## Modulo per la presentazione delle osservazioni per i piani/programmi/progetti sottoposti a procedimenti di valutazione ambientale di competenza statale

Progetto per la costruzione ed esercizio di impianto di produzione di energia elettrica da fonte eolica "Acquaforte" di potenza in immissione massima pari a 47,2 MW e relative opere connesse da realizzarsi nel Comune di Celleno (VT), Montefiascone (VT) e Viterbo.

Codice procedura 10076

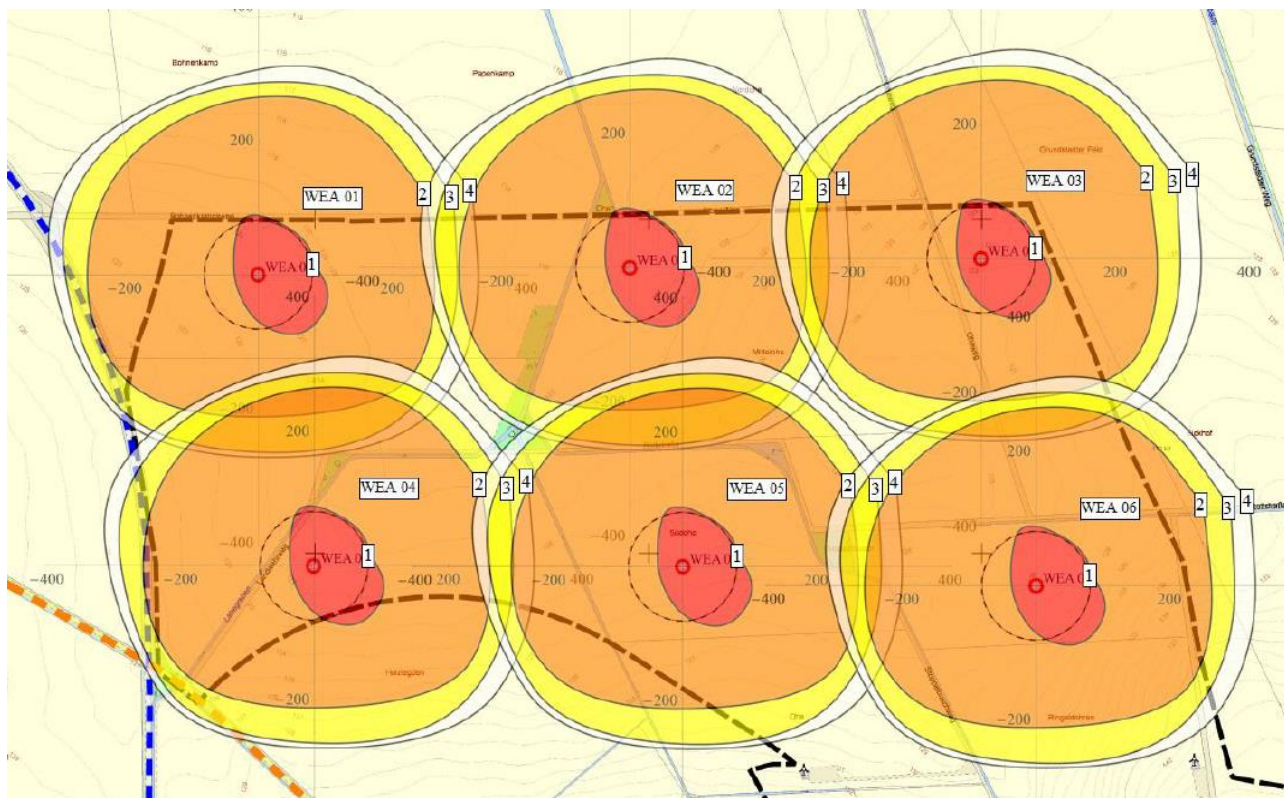
Lo standard internazionale attuale di trattamento ingegneristico invece, consiste in simulazioni numeriche, dove si tiene conto della possibilità di staccamento di pezzi di pala di lunghezza variabile in punti variabili, e anche delle condizioni di ventosità. Un esempio tratto da ([Gutachtliche](#)

[Stellungnahme \(uvp-verbund.de\)](http://www.uvp-verbund.de), p. 26) per un aerogeneratore comparabile a quello da progetto illustra il fatto, che il rischio reale è molto più importante di quanto riportato nello studio di impatto ambientale sotto esame.

Inoltre, già per la distanza di rispetto calcolata dalla proponente, alcune strade sono all'interno o appena fuori della zona di rischio.

**In conclusione**, è necessario analizzare il rischio per la salute pubblica da rottura e distacco di una pala, da distacco di pezzi di una pala e da ribaltamento della turbina con procedimenti ingegneristici aggiornati e rivalutare le posizioni degli aerogeneratori.

Analizzare il rischio per la salute pubblica da rottura o distacco di una pala e da ribaltamento della turbina con procedimenti ingegneristici aggiornati e rivalutare le posizioni degli aerogeneratori.
